SERVICE INFO – INA 0044

Støy fra aggregatdriftområdet på 1.9 TDI motorer

OE-Nr.: 038 903 315 AE

Artikkel nr.: 534 0132 30

Figur 1: Anbefaling: Skift ut friløpremskiven OAP

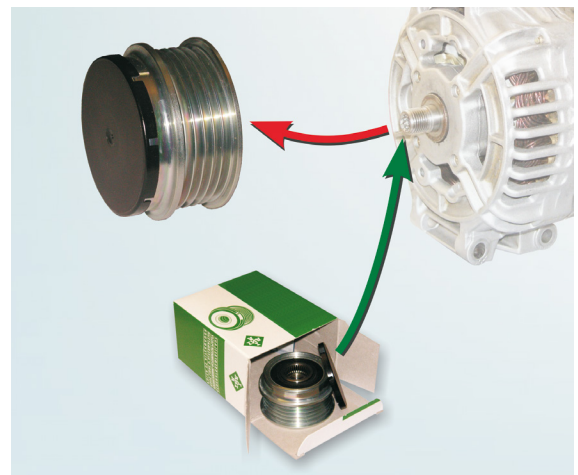
Hvis den v-ribbede remmen utsettes for sterk, dynamisk bevegelse, kan dette føre til at motoren prodiserer høye lyder.

I noen tilfeller fortsetter støyen selv etter at den v-ribbede remmen og spenn- og venderemmene har blitt skiftet ut.

Den anbefalte reparasjonen er å skifte ut friløpremskiven OAP.

Dette avlaster betydelig presset på det monterte drevet ved å redusere både spenningsstoppene på remmen og vibrasjonsatferden.
